Trámite: 25-INT. Licencia Ambiental

Referencia: Expediente: LAV0033-00-2016

Asunto: Comunicación Resolución No. 865 del 18 de mayo de 2021

“Por la cual se resuelven unos recursos de reposición presentados en contra de la Resolución 1326 del 05 de agosto de 2020”

Figura 29 Distancia de la Torre 261 al manantial más cercano del área de influencia

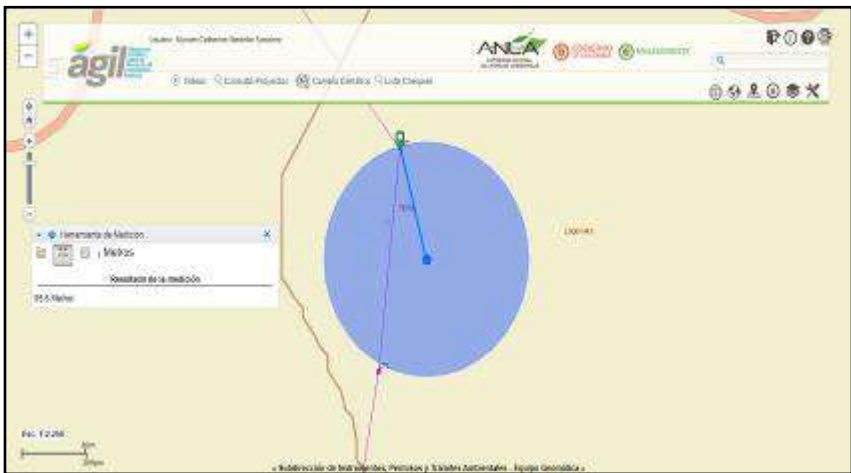
La torre 261 localizada en la vereda Laguneta del municipio de Tena en el departamento de Cundinamarca (coordenadas Este: 966923 y Norte: 1008478), se encuentra aproximadamente a 95,5 m del manantial y dentro de la ronda hídrica de los 100m, como se muestra en la siguiente figura:

Figura 31 Distancia de la Torre 302 al manantial más cercano del área de influencia

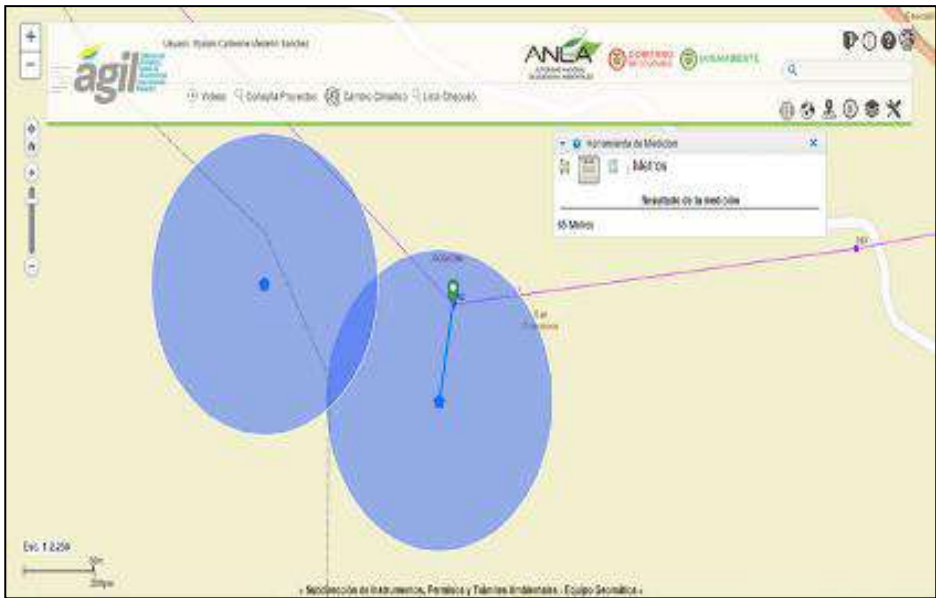
La torre 302 localizada en la vereda San Francisco del municipio de Soacha en el departamento de Cundinamarca (coordenadas Este: 975658 y Norte: 997355), se encuentra aproximadamente a 65,0 m del manantial y dentro de la ronda hídrica de los 100m, como se muestra en la siguiente figura:

Figura 33 Distancia de la Torre 51 al manantial más cercano del área de influencia

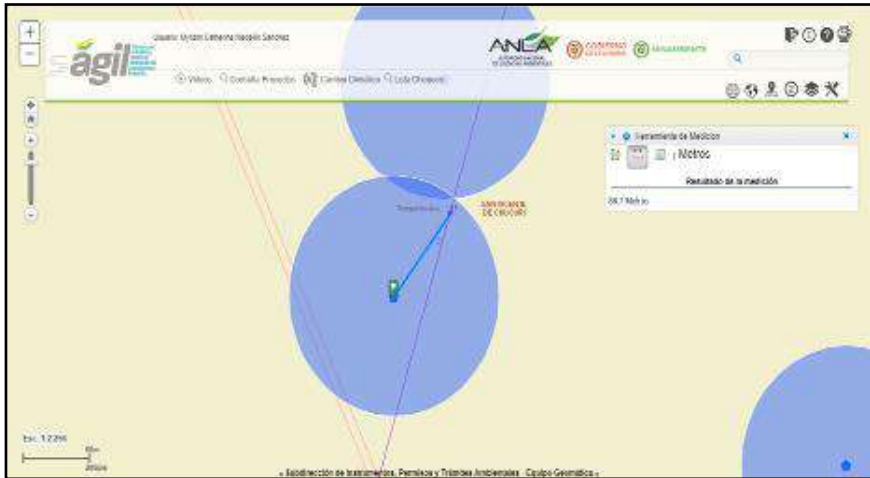
La torre 51 localizada en la vereda Tempestuosa del municipio de San Vicente de Chucurí en el departamento de Santander (coordenadas Este: 1058224 y Norte: 1259668), se encuentra aproximadamente a 86,7 m del manantial y dentro de la ronda hídrica de los 100m, como se muestra en la siguiente figura:

Figura 35 Distancia de la Torre 92 al manantial más cercano del área de influencia

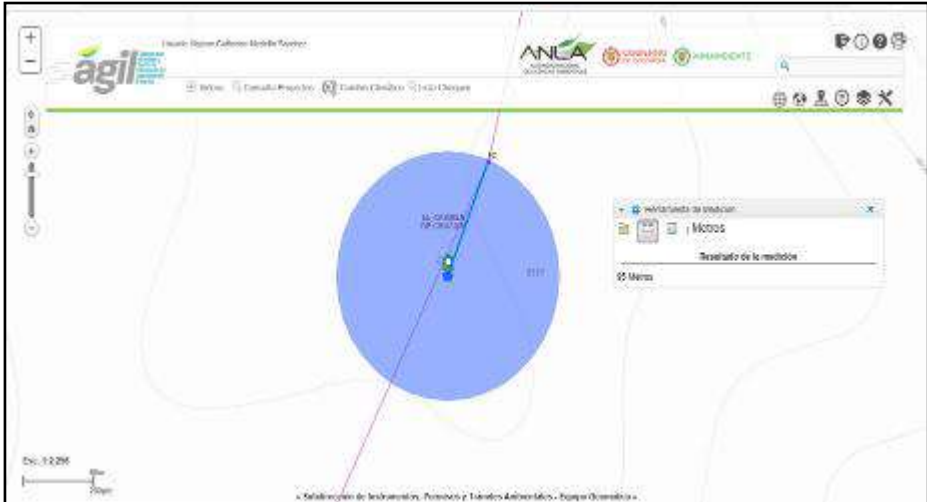
La torre 92 localizada en la vereda El 27 del municipio de El Carmen de Chucurí en el departamento de Santander (coordenadas Este: 1054273 y Norte: 1242217), se encuentra aproximadamente a 95,0 m del manantial y dentro de la ronda hídrica de los 100m, como se muestra en la siguiente figura:
